Mission régionale d'autorité environnementale  
ÎLE-DE-FRANCE

**Avis délibéré**

**sur le projet d'actualisation du zonage d'assainissement des eaux usées  
des communes d'Adainville, Bourdonné et Condé-sur-Vesgre (78)**

N°MRAe APPIF-2024-097  
du 04/09/2024

**Figure 2 : Localisation des installations d'ANC non conformes et zonage des sols jugés inaptes à l'assainissement non collectif sur les communes de Condé-sur-Vesgre (en haut) et d'Adainville (à gauche) (source : étude pédologique - SDA 1998), rapport environnemental, pp. 69, 71 et 73**

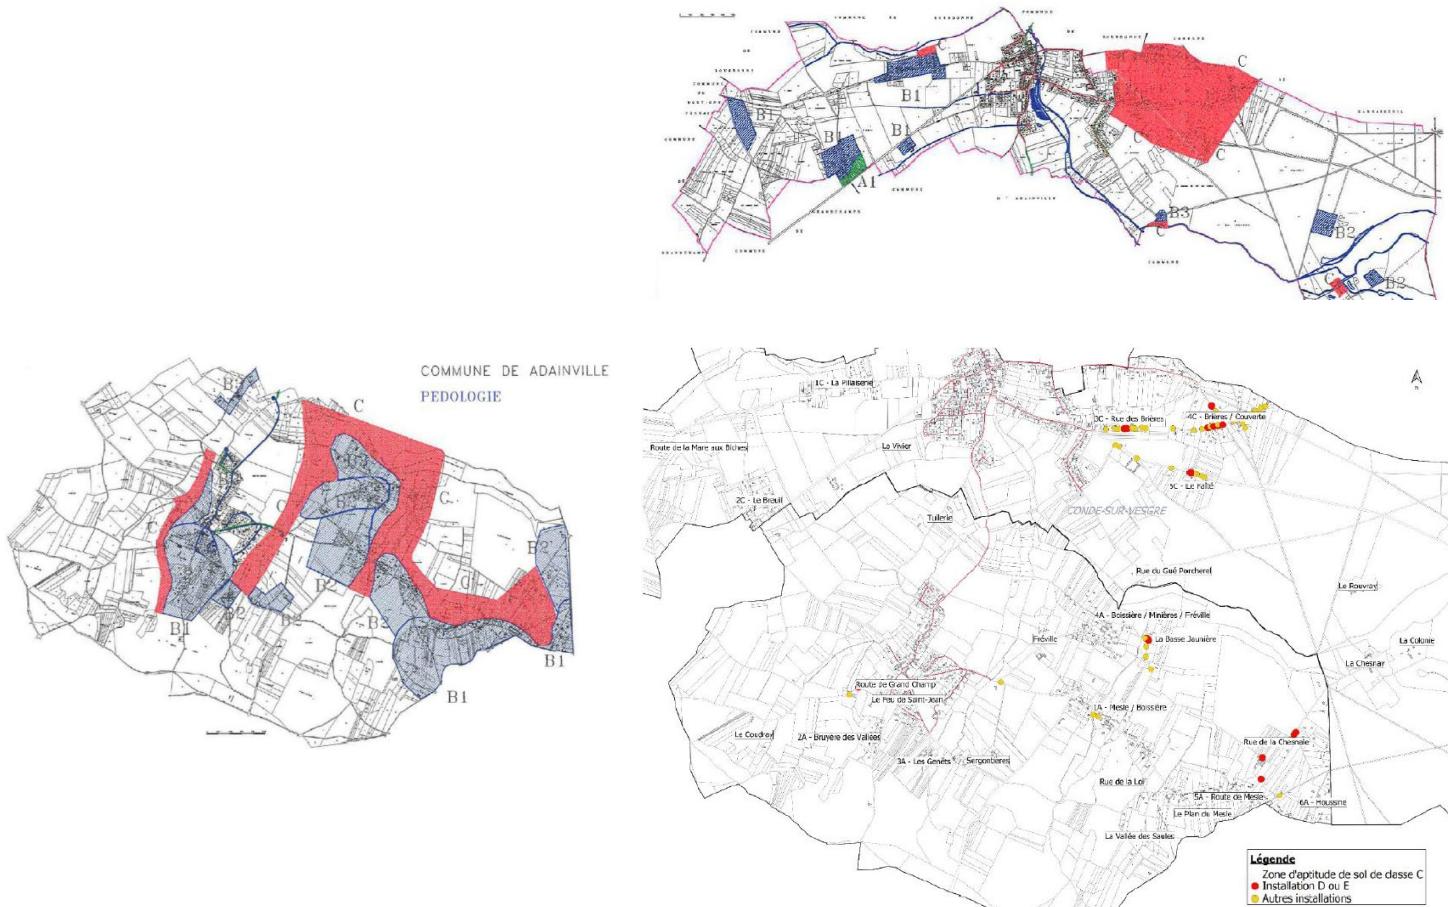
Selon le rapport environnemental (p. 72), 71 installations d'ANC, soit 15 % de l'ensemble de ces installations, ont été localisées en « zone C » vis-à-vis de l'étude pédologique, c'est-à-dire dans des « secteurs dont les sols sont jugés inaptes à l'assainissement non collectif. Ces secteurs présentent des contraintes majeures les rendant incompatibles avec toute filière d'assainissement autonome ». Les 22 installations d'ANC non conformes parmi ces 71 installations ont été localisées sur les communes d'Adainville et Condé-sur-Vesgre (cf figure 2 ci-après). L'Autorité environnementale constate que ces 22 installations ont été évaluées comme non conformes ou inexistantes selon les critères spécifiques du contrôle effectué par le Spanc, qui ne prennent pas en compte l'aptitude des sols à l'assainissement non collectif ; à cet égard, l'ensemble des 71 installations d'ANC situées en zone C devraient faire l'objet d'une solution alternative, mais la recherche d'une telle solution n'est pas évoquée dans le dossier.

**(1) L'Autorité environnementale recommande de présenter une solution alternative à l'assainissement non collectif dans les secteurs dont les sols sont jugés inaptes à celui-ci.**

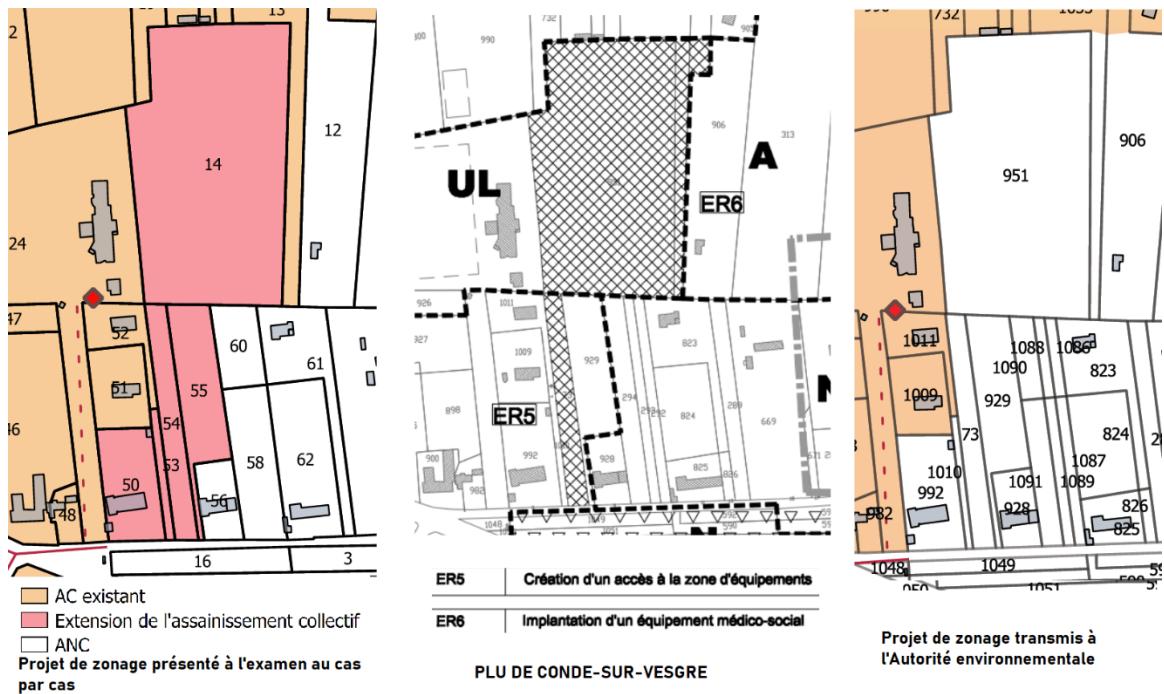
Tel que présenté à l'Autorité environnementale lors de son examen au cas par cas ayant donné lieu à la décision de soumission à évaluation environnementale du 9 mars 2023, le projet d'actualisation du zonage d'assainissement des eaux usées classait les parcelles n°AC14, AC50, AC53, AC54 et AC55 (rue des Brières) à Condé-sur-Vesgre dans la zone d'assainissement collectif. Selon le plan local d'urbanisme (PLU) de Condé-sur-Vesgre, une de ces parcelles en zone urbaine est occupée par un pavillon et les autres font l'objet d'emplacements réservés à destination de l'implantation d'un équipement médico-social et de son accès.

L'Autorité environnementale constate que le nouveau projet transmis à l'Autorité environnementale maintient ces parcelles en zone d'assainissement non collectif, alors que, d'après la cartographie présentée ci-dessus, ce secteur est jugé inapte à l'assainissement non collectif, et qu'il comporte trois installations contrôlées non conformes dont deux présentant un risque pour la santé ou l'environnement (figure 40 du rapport environnemental, p. 67).

Cette évolution, qui constitue une régression par rapport au projet initial, n'est pas explicitée ni justifiée dans le dossier.

**(2) L'Autorité environnementale recommande de réexaminer ou, à défaut, de justifier l'abandon du classement en zone d'assainissement collectif du secteur de la rue des Brières à Condé-sur-Vesgre susceptible d'être concerné par un projet d'équipement médico-social et son maintien en zone d'assainissement non collectif malgré l'identification des sols de ce secteur comme inaptes et le caractère non conforme de plusieurs des installations individuelles présentes.**
